Verkehrsprojekt Deutsche Einheit Schiene Nr. 8

Ausbaustrecke Nürnberg - Ebersfeld

PFA 21 Altendorf - Hirschaid - Strullendorf
Bestand Str. 5900, km 46,000 - km 56,165

Planänderung nach § 73 Abs. 8 VwVfG

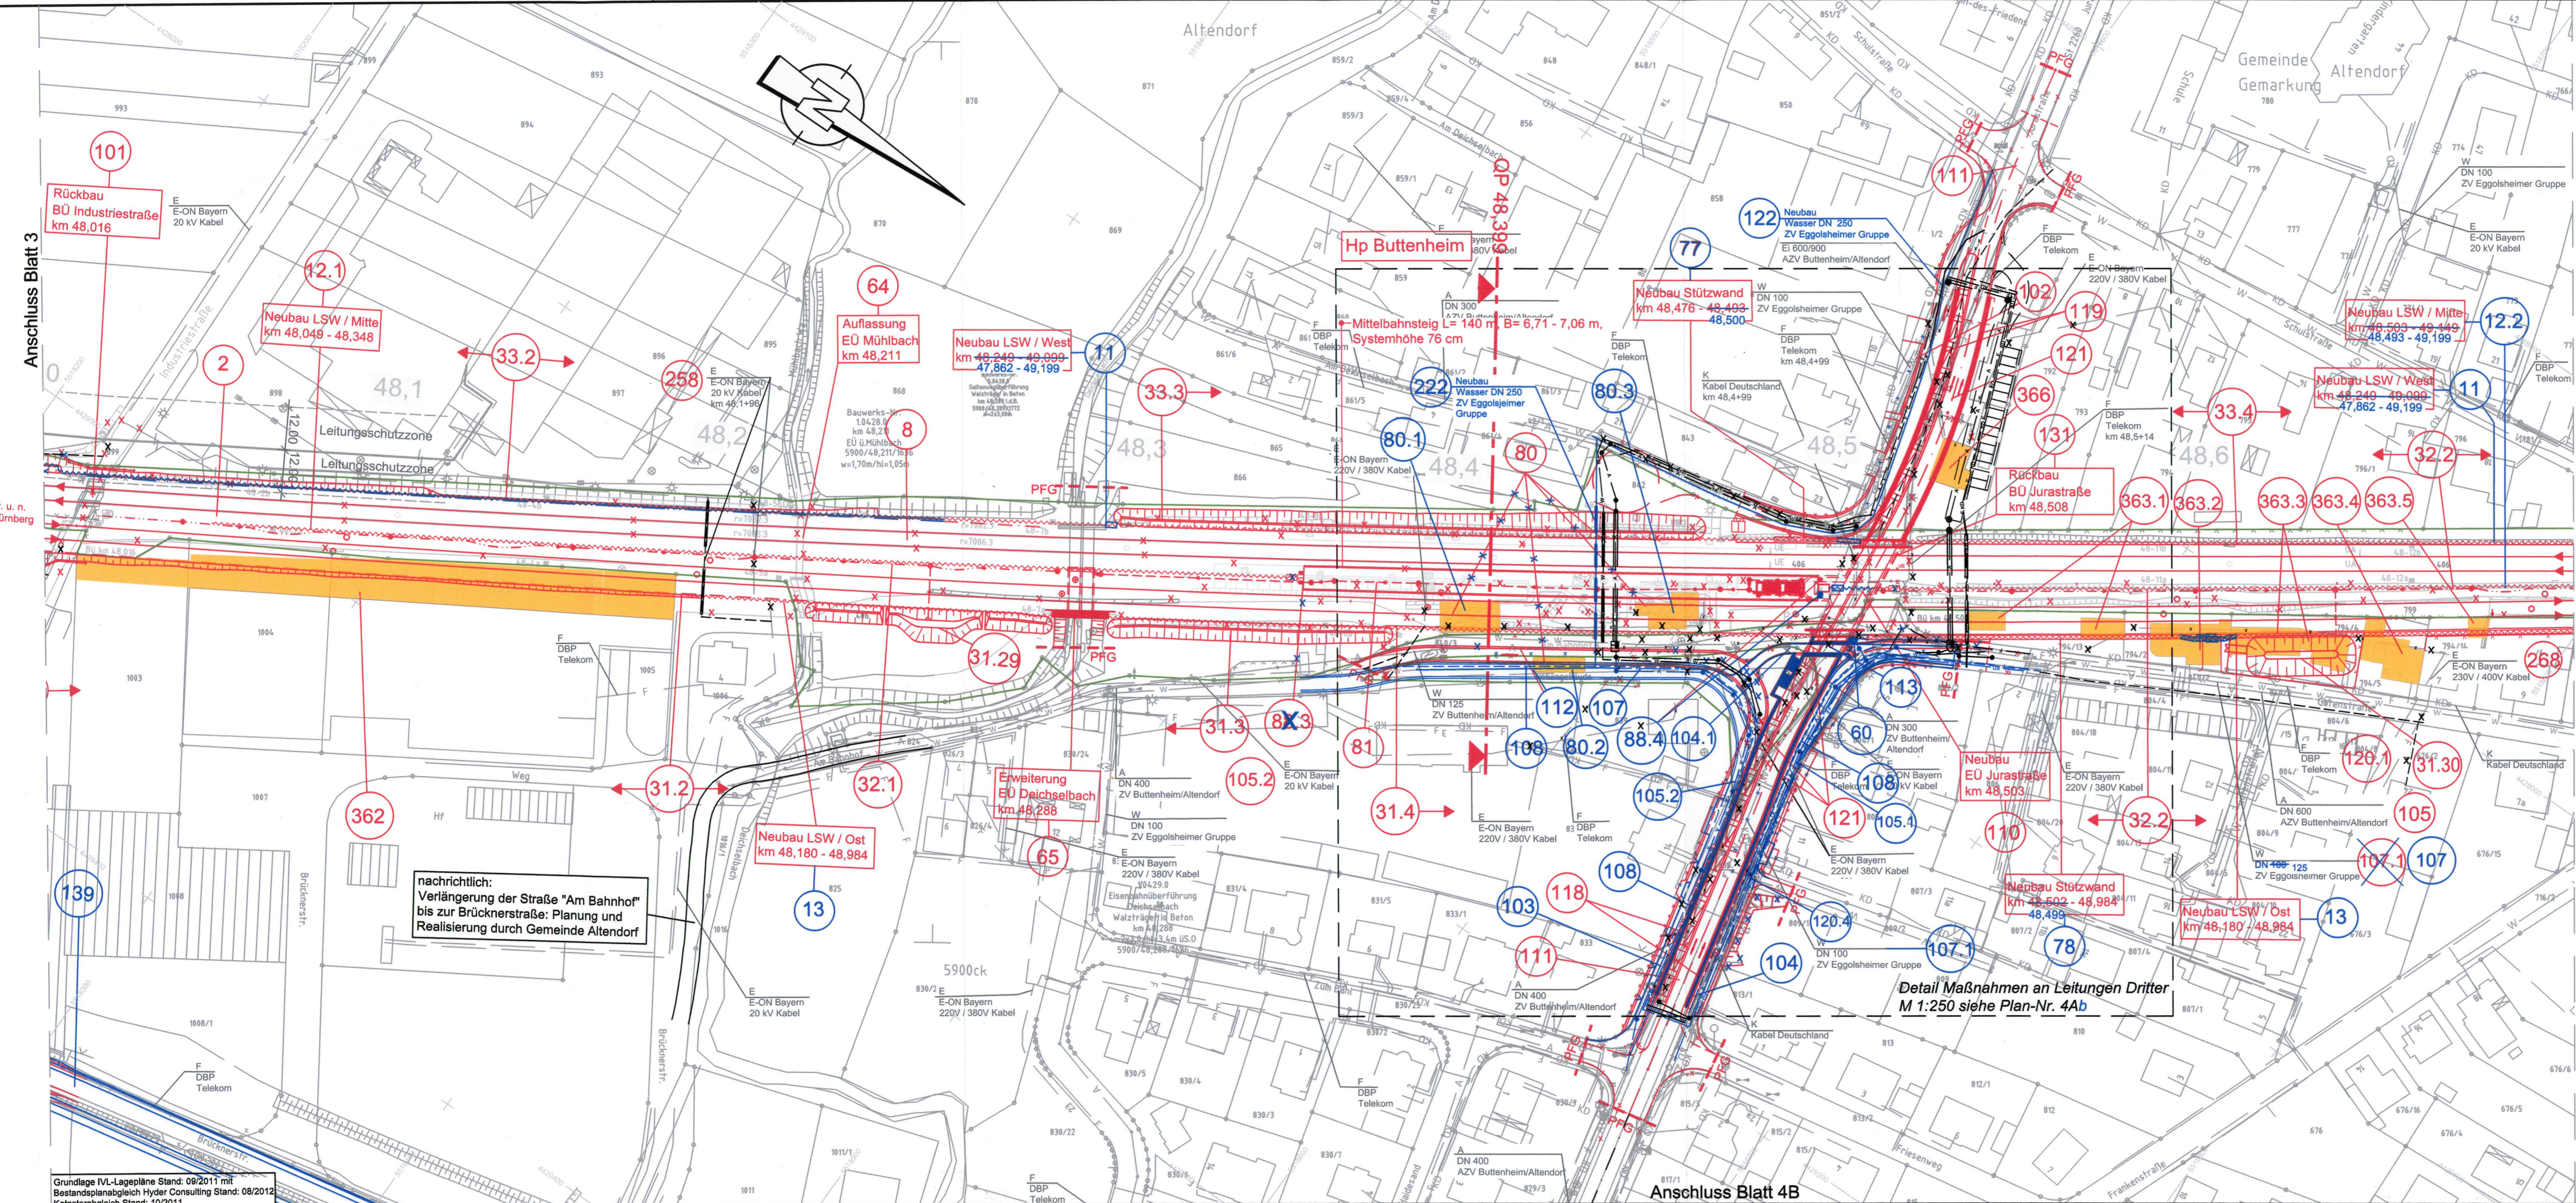
Index	Art der Änderung	Datum
c		
b	aktuelle Verbreiterung Brückenstraße (BW 139), Korrektur BW 107, 107.1, 122 und 222 (Wasserleitungen), Verlängerung und Anpassung LSW (BW-Nr. 11, 12.2 und 13), Verbreiterung Treppe 88.4, Anpassung Gleisenwärter, Entfall BW-Nr. 86.3 Anpassung Straße "Am Bahnhof" und Göttenstraße, Ergänzung BW 80.1-80.3, App. BW-Nr. 113 und 104.1 an neuen Straßeneinfahrten	05.04.2019
a	EÜ Jurastraße: LH, LW; Linienführung Jurastraße; Linienführung Bahnhofstraße; Anliegerstraßen; Fußgängerüberführung	29.03.2017
